# ΕΦΗΜΕΡΙΣ ΤΗΣ ΚΥΒΕΡΝΗΣΕΩΣ

Αριθμ. οικ. 59045	(1)
Τροποποίηση του εγκεκριμένου Ρυμοτομικού Σχεδίου Καλαμάτας στο Ο.Τ. 1465 (Γιαννιτσάνικα).

Τροποποίηση του εγκεκριμένου Ρυμοτομικού Σχεδίου  
Καλαμάτας στο Ο.Τ. 1146 (Βόρεια Συνοικία).

## ΤΡΟΠΟΠΟΙΗΣΗ Ρ.Σ. ΚΑΛΑΜΑΤΑΣ

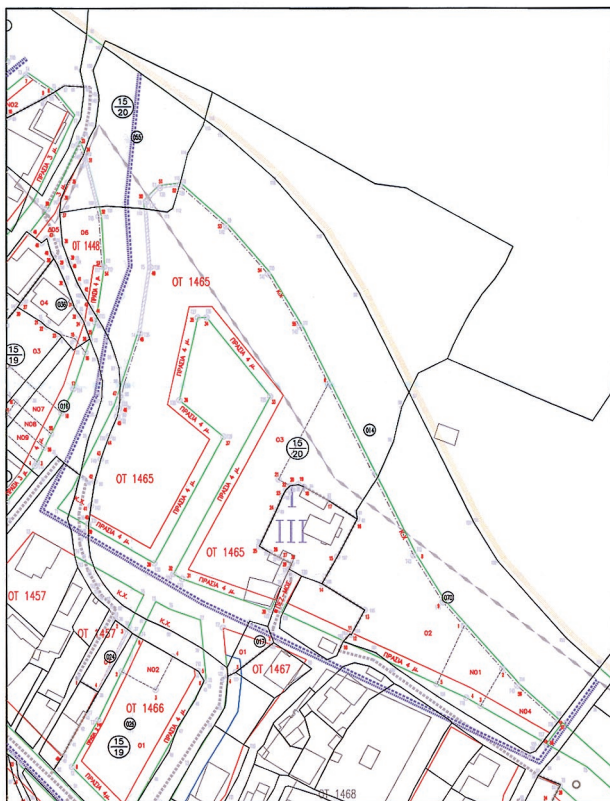
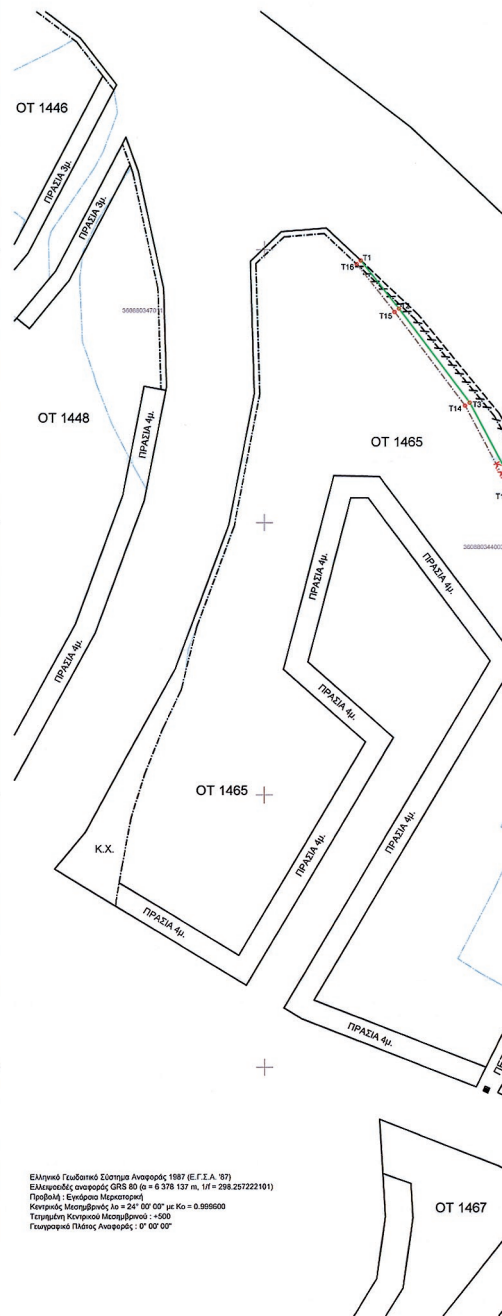
Β1. Η συγκεκριμένη τροποποίηση που αφορά το Ο.Τ. 1465 στα Γιαννιτσάνικα του ρυμοτομικού σχεδίου Καλαμάτας απεικονίζεται στο διάγραμμα κλίμακας 1:500 από Οκτώβριο 2013 που συντάχθηκε ελέγχθηκε και θεωρήθηκε από το Τμήμα ΧΩΠΤΕ της Διεύθυνσης Πολεοδομίας του Δήμου Καλαμάτας. Με αυτή προτείνεται μετατόπιση Ρ Γ, αξονικής, ΚΧ εσώτερα στο Ο.Τ., διεύρυνση του δρόμου μείωση εμβαδού οικοδομικού τετραγώνου.

Ο.Τ.1465, μετατόπιση Ρ.Γ., αξονικής, Κ.Χ. εσώτερα στο Ο.Τ., διεύρυνση δρόμου.

Την τροποποίηση του ενκεκρ/μένου Ρυμοτομ/κού Σχεδίου Καλαμάτας στο Ο.Τ. 7465 (Γιαννιτσάνικα) όπως απεικονίζεται στο διάγραμμα της τροποποίησης κλίμακας 1:500 από Οκτώβριο 2013 που συντάχθηκε ελέγχθηκε και θεωρήθηκε από το Τμήμα ΧΩΠΤΕ της Διεύθυνσης Πολεοδομίας του Δήμου Καλαμάτας.

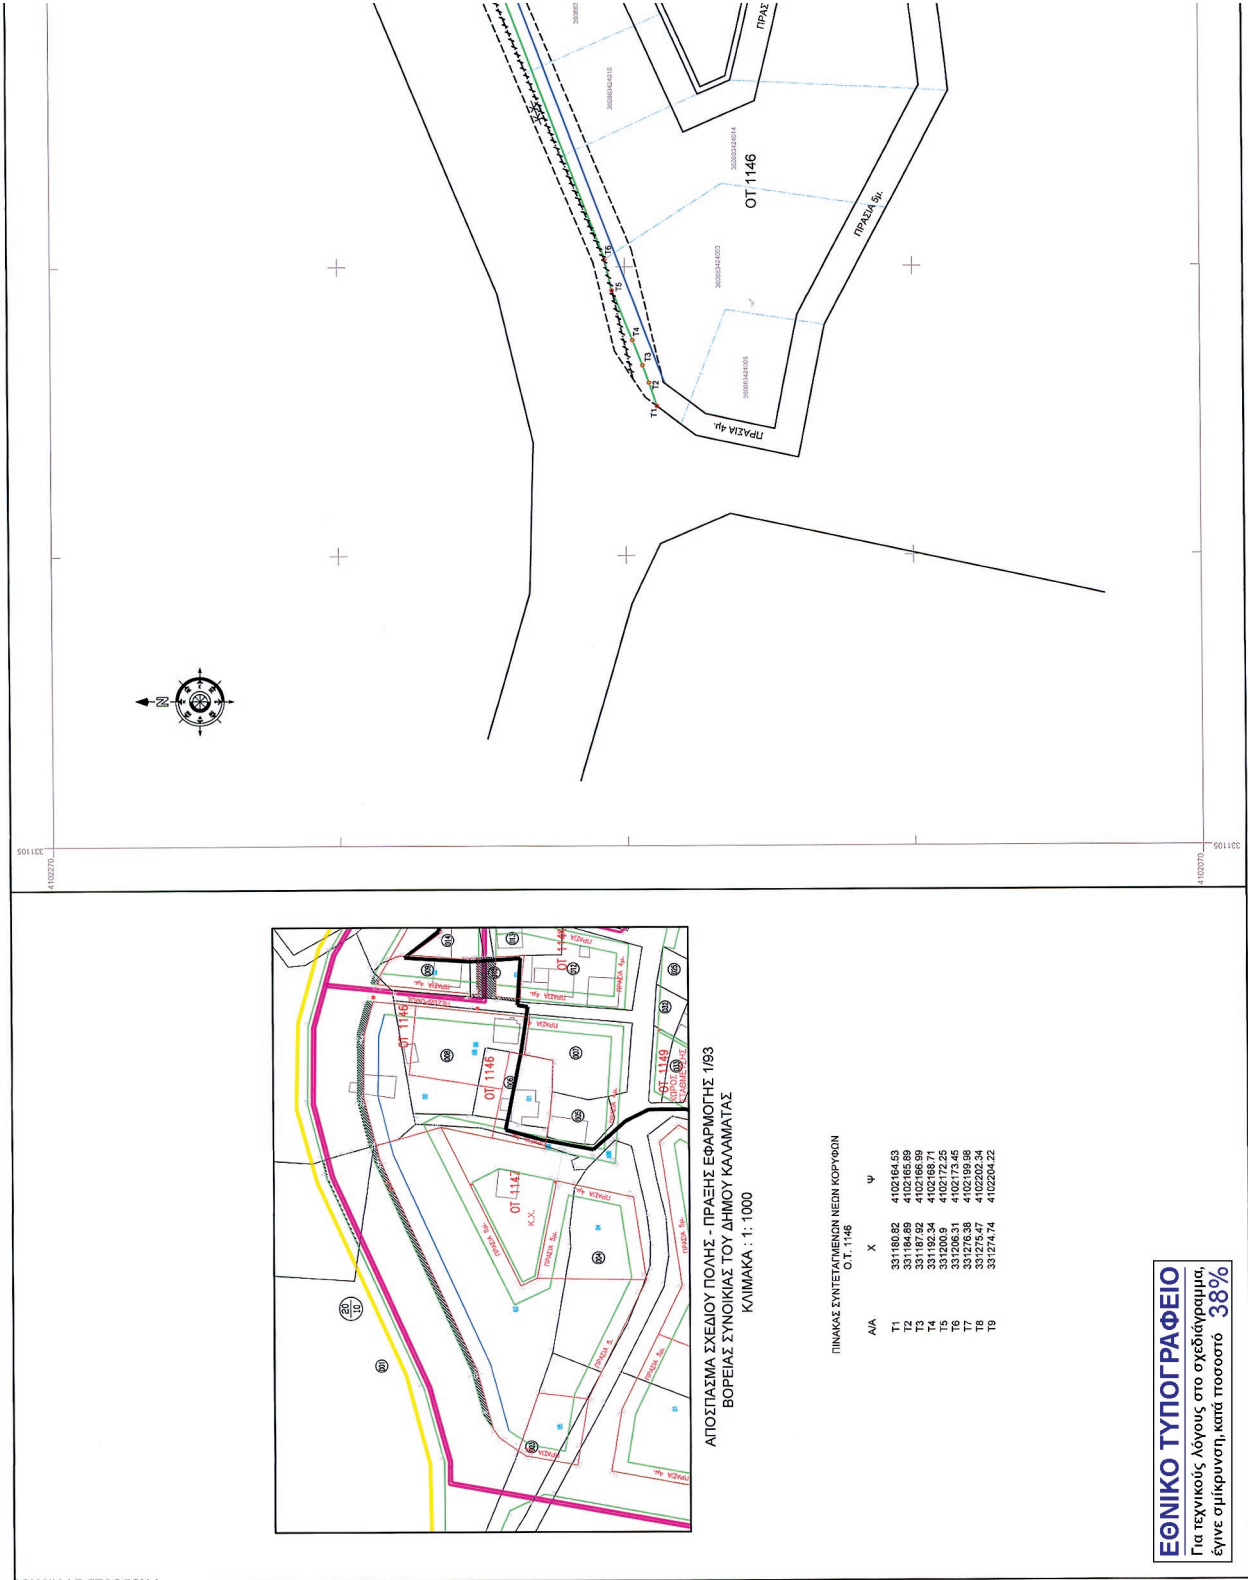
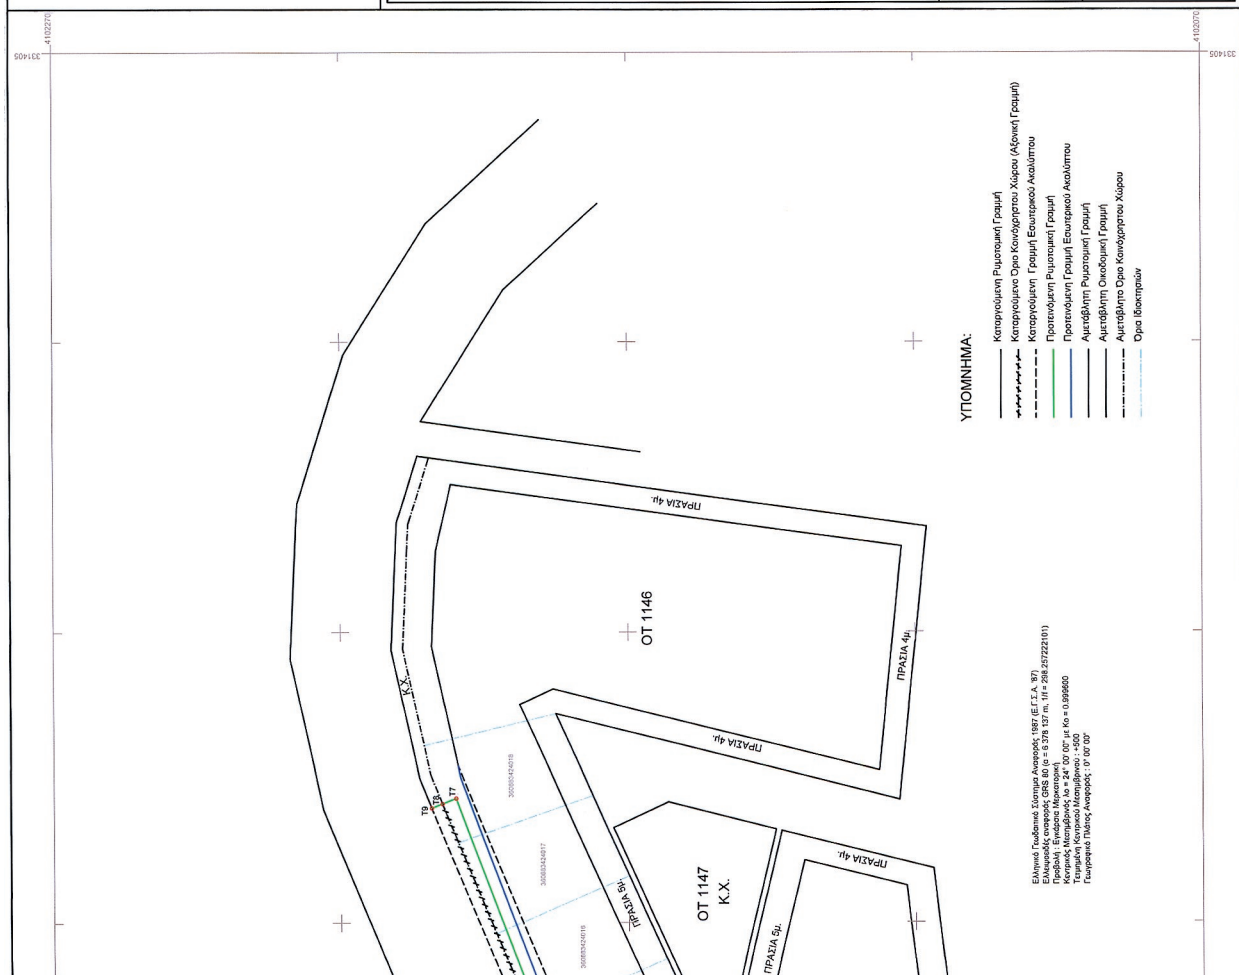
Β1. Η συγκεκριμένη τροποποίηση που αφορά το Ο.Τ. 1146 στη Βόρεια Συνοικία του ρυμοτομικού σχεδίου Καλαμάτας απεικονίζεται στο διάγραμμα κλίμακας 1:500 από Οκτώβριο 2013 που συντάχθηκε ελέγχθηκε και θεωρήθηκε από το Τμήμα ΧΩΠΤΕ της Διεύθυνσης Πολεοδομίας του Δήμου Καλαμάτας. Με αυτή προτείνεται κατάργηση τμήματος ΚΧ και αξονικής γραμμής, αύξηση πλάτους οδού και μετατόπιση εσωτερικού ακαλύπτου χώρου βορειότερα. Τα οικόπεδα αποκτούν πρόσβαση από την βόρεια οδό του Ο.Τ. 1146.

Την τροποποίηση του εγκεκριμένου Ρυμοτομικού Σχεδίου Καλαμάτας στο Ο.Τ. 1146 (Βόρεια Συνοικία) όπως απεικονίζεται στο διάγραμμα της τροποποίησης κλίμακας 1:500 από Οκτώβριο 2013 που συντάχθηκε ελέγχθηκε και θεωρήθηκε από το Τμήμα ΧΩΠΤΕ της Διεύθυνσης Πολεοδομίας του Δήμου Καλαμάτας.
